# 淀川水系ダム事業費等監理委員会資料

## －川上ダム建設事業－

平成30年7月30日

独立行政法人 水資源機構 関西・吉野川支社

# ①川上ダム本体建設工事 転流時における生物調査費用の増加

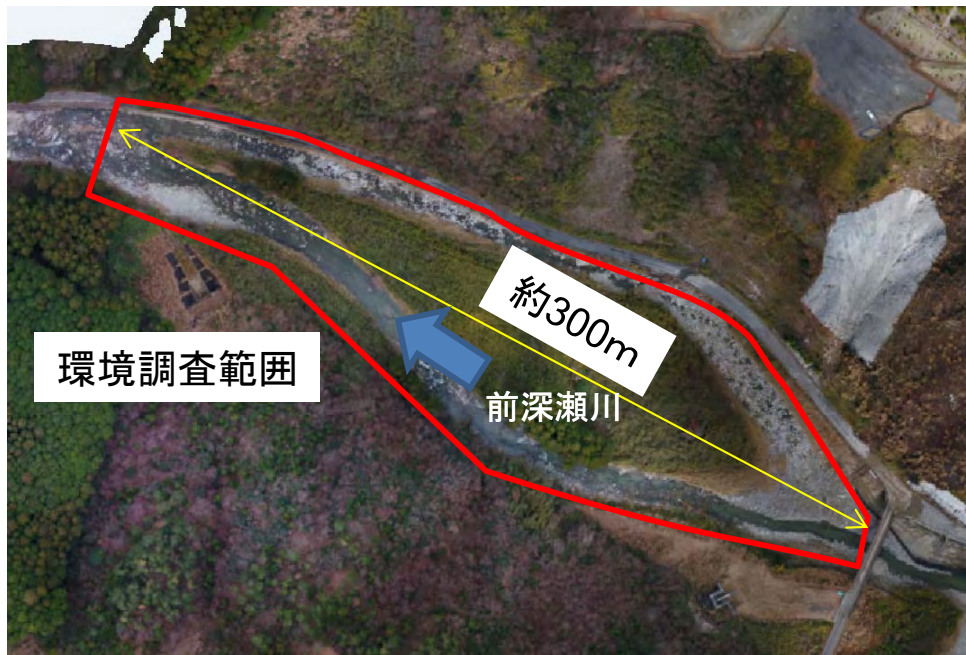
- ・河川転流後に無水となる区間で、オオサンショウウオ等の生物保護・移転作業を実施したことによりコストが増加。（作業日数：4日間）

# ④川上ダム本体建設工事 技術提案等によるコスト縮減

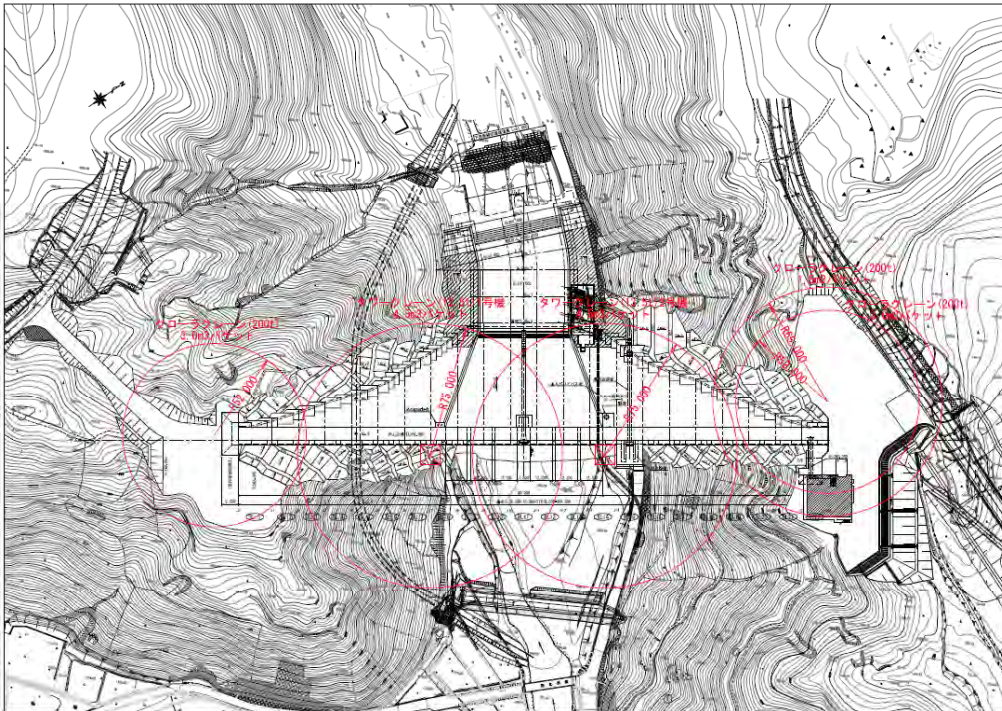
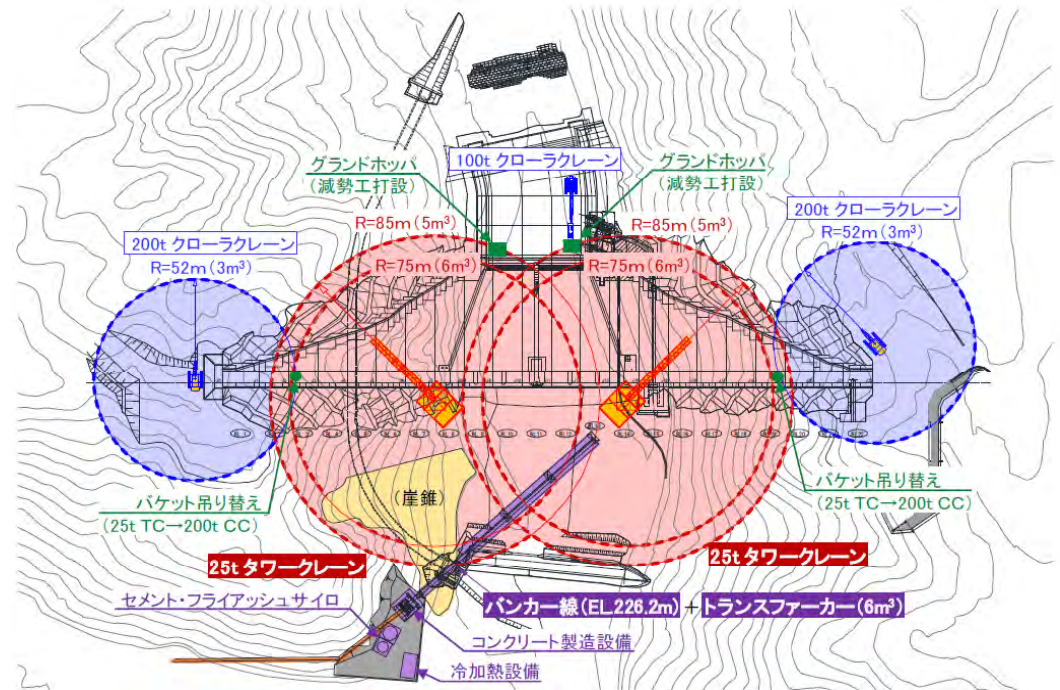
- ・ 主打設設備の変更提案によるコスト縮減。設備損料は増加するが打設効率が良くなりコンクリート打設に関するトータルコストを縮減

- ・ 主打設設備：タワークレーン13. 5t吊り2基
- ・ コンクリートバケット容量：4.5m<sup>3</sup>
- ・ 減勢工へのコンクリート運搬：ダンプトラック10t

- ・ 主打設設備：タワークレーン25t吊り2基
- ・ コンクリートバケット容量：6.0m<sup>3</sup>
- ・ 減勢工へのコンクリート運搬：タワークレーン25t吊り2基

# ④川上ダム本体建設工事 技術提案等によるコスト縮減

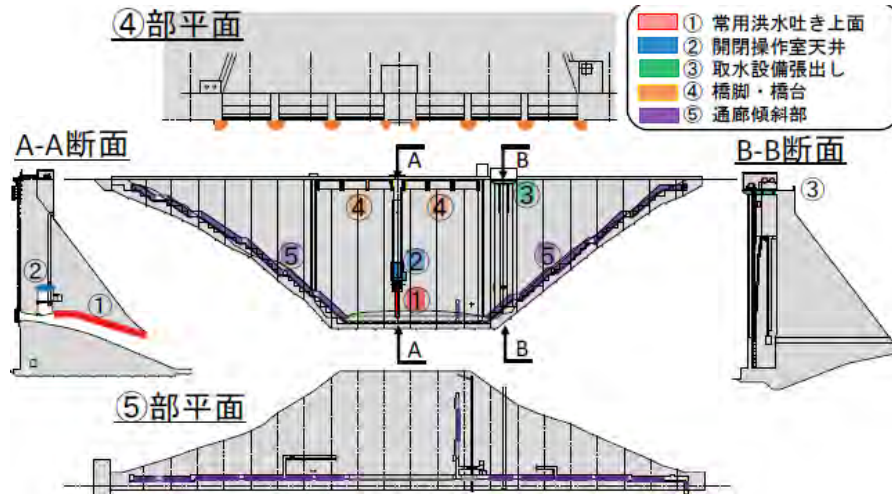
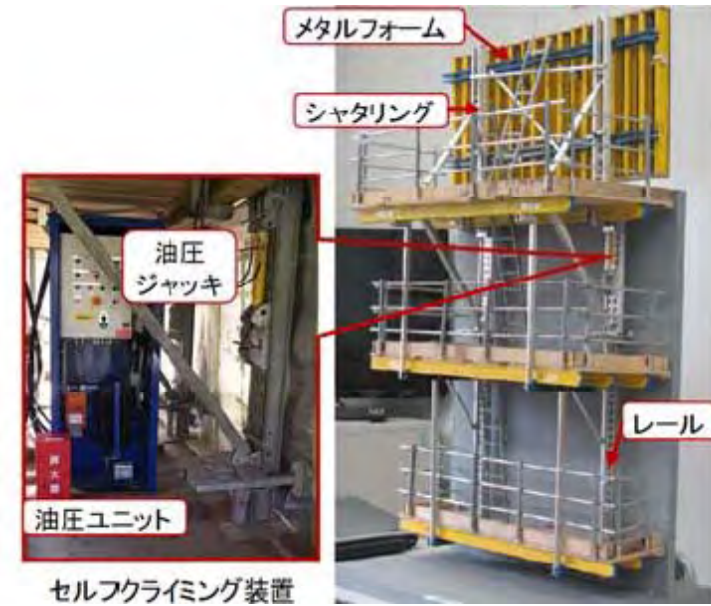
- ・ i-Constructionの推進による建設生産プロセスの向上に伴うコスト縮減（熟練技術者・技能者の配置低減）

# ⑦左岸工事用道路等工事 盛土仕様の見直し及び盛土計画の変更

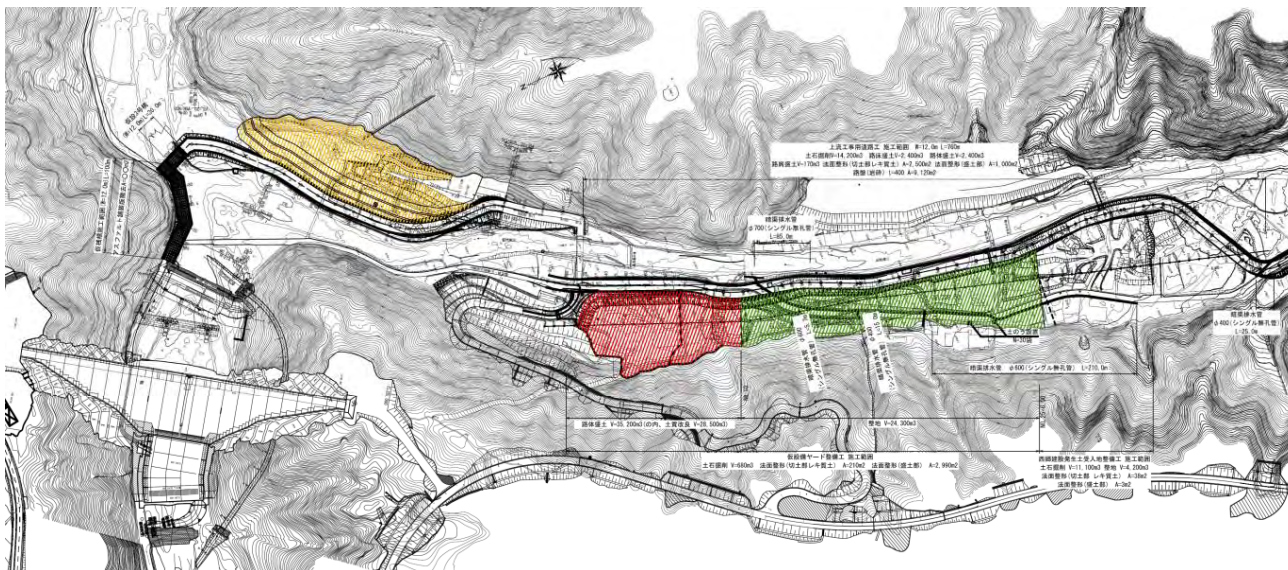
- 川上ダム本体建設工事の施工計画に合わせ、盛土仕様及び盛土計画の見直し（施工内容変更）を行ったことによりコストを縮減。
- 盛土材について石灰改良を実施したことによるコストの増加。

緑部について、当初案では施工設備ヤードとして使用する計画としていたが、川上ダム本体建設工事の施工計画で、骨材仮置きヤードとして使用することに変更したため、路体盛土→整地に変更した。

黄部について、当初案では骨材仮置きヤードとして使用する計画としていたが、川上ダム本体建設工事の施工計画でヤードとしての使用は行わないことに変更したため、盛土造成が不要となった。

赤部は骨材関連設備の盛土整備を行うが、盛土材の土質試験(コーン試験)の結果、「適切な土質改良を行えば使用可能なもの」とされたため、石灰による土質改良を実施した。

# ⑧岡部地区斜面对策工事 不安定化懸念斜面对策工設計の見直し

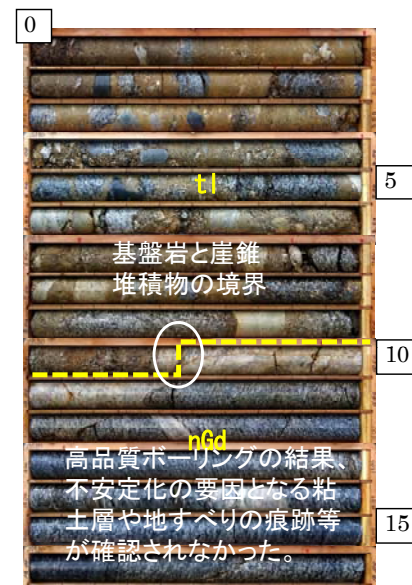
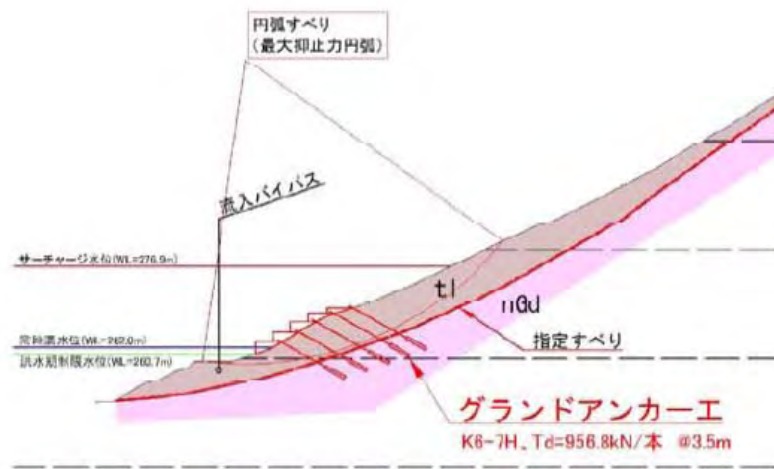
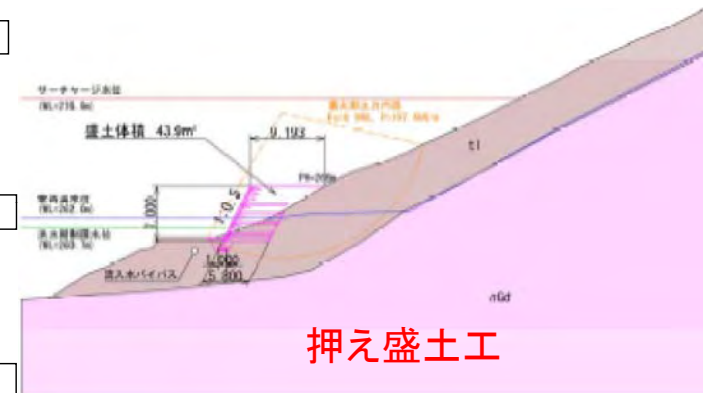
- ・ 高品質ボーリングを実施し基盤岩と崖錐堆積物境界に不安定化の要因となる粘土層や地すべりの痕跡等がないことを確認し、対策工範囲及び規模を縮小するとともに対策工法を変更したことによりコストを縮減。

# ⑨前深瀬川右岸(MR-4)斜面对策工事(仮称) 不安定化懸念斜面对策工設計の見直し

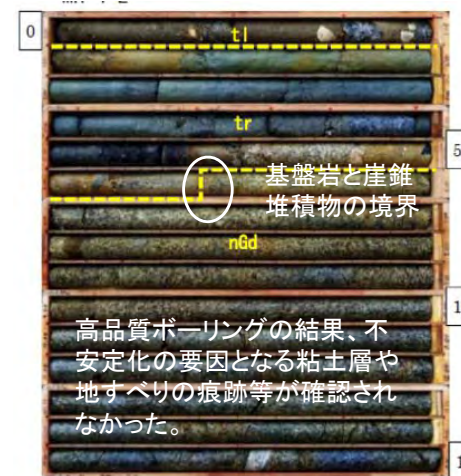
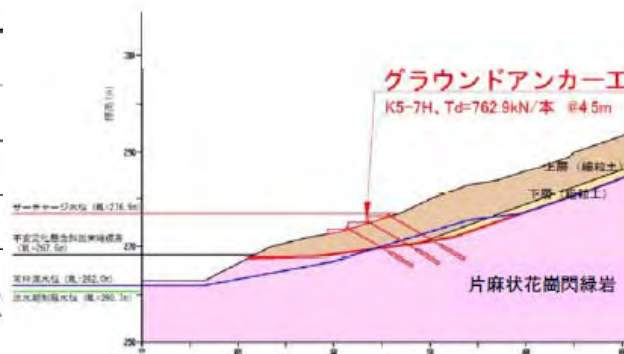
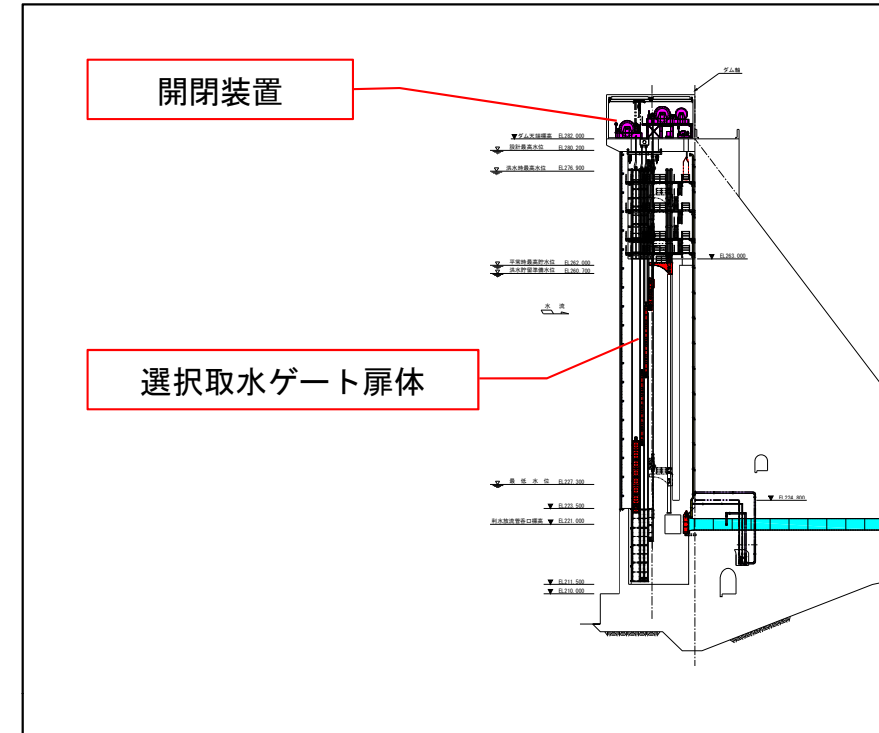
- ・高品質ボーリングを実施し基盤岩と崖錐堆積物境界に不安定化の要因となる粘土層や地すべりの痕跡等がないことを確認し、対策工を不要としたことによりコストを縮減。

高品質ボーリングの結果、不安定化の要因となる粘土層や地すべりの痕跡等が確認されなかった。

- ・高品質ボーリングの結果から保全対象の有無、崖錐の規模等から精査の必要性を再整理し、有識者(土木研究所)へ技術相談した上で斜面对策を不要とする見直しを実施した。

## 選択取水設備最低水位付近の呑口高さ見直し

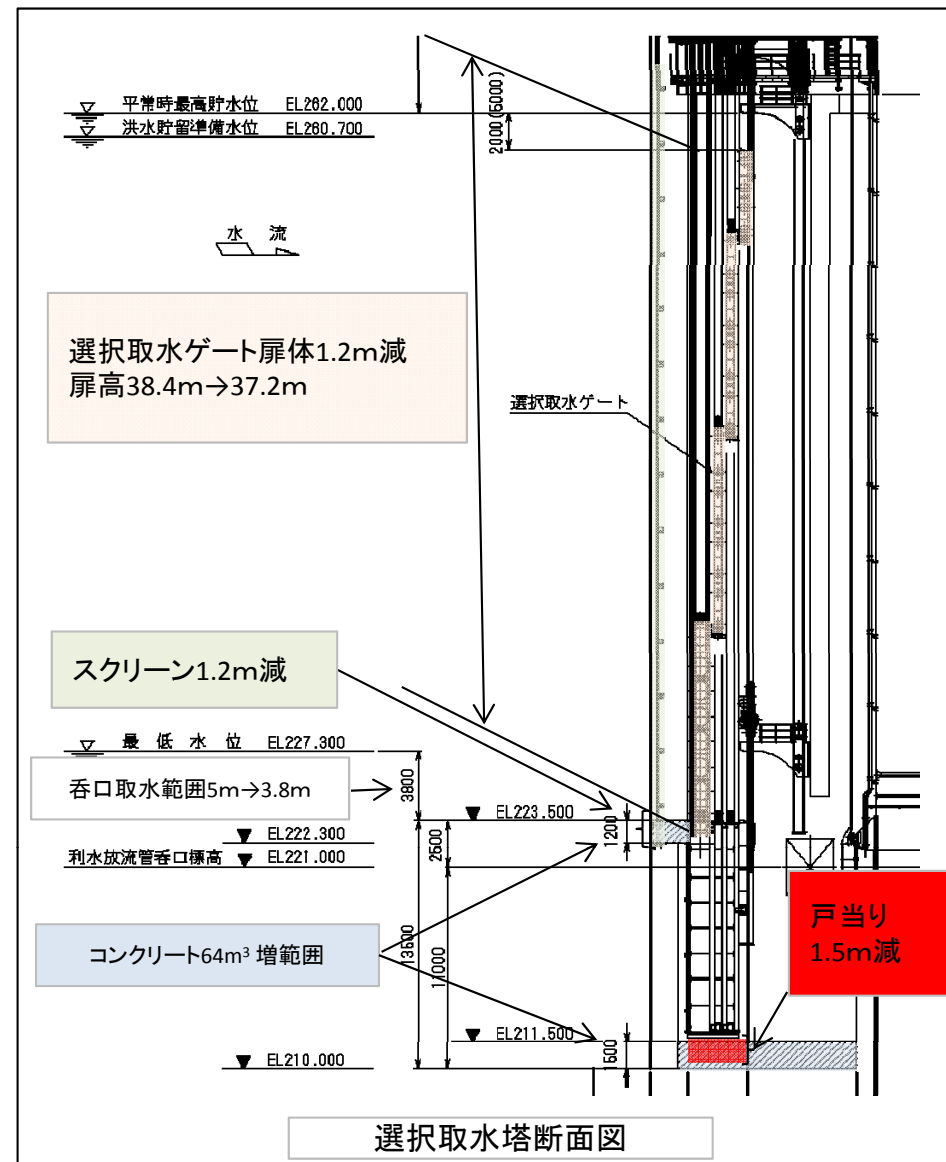
- 最低水位付近の取水呑口高さを5mとしていたが、運用の見直しを行い不特定補給量が確保できる呑口高さ3.8mに変更することで、当初計画より扉体高さ1.2m減、戸当り延長1.5m減、スクリーン延長1.2m減としたことによりコストを縮減。

# ⑫川上ダム常用洪水吐き設備工事 常用洪水吐き設備修理用ゲート扉体形式変更

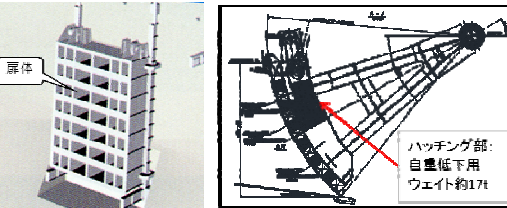
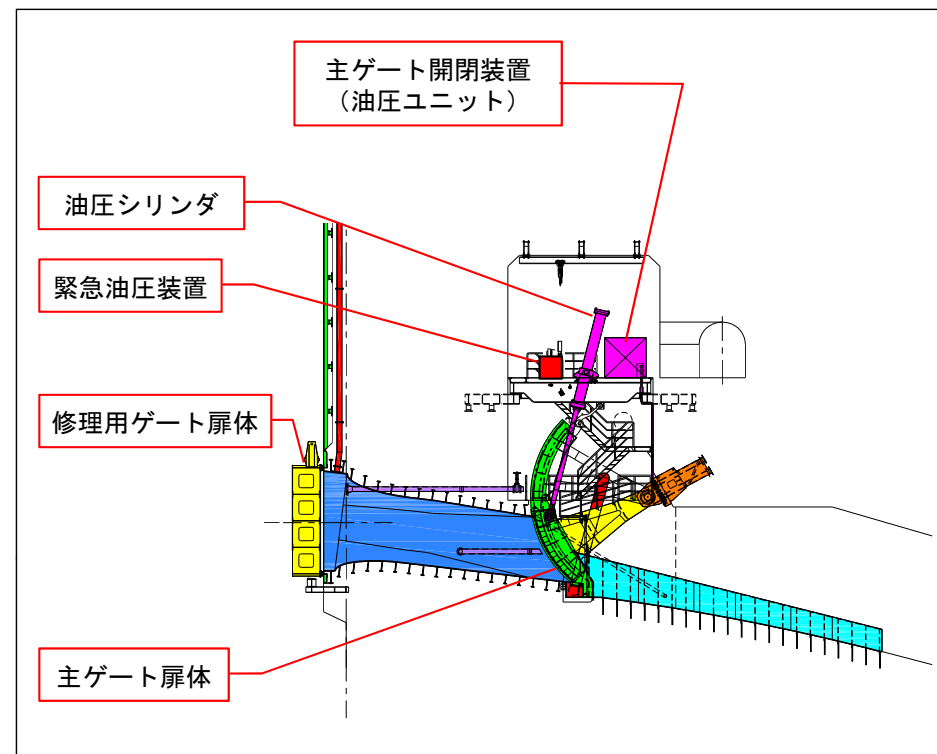
- ・修理用ゲートの扉体形式は、従来は流水遮断機能を有したローラゲートを採用していたが、流水遮断方法・構造の見直しを行い、流水遮断機能を有しないスライドゲートとし、かつ、主ゲートに自重降下による流水遮断機能を具備させることによりコストを縮減。
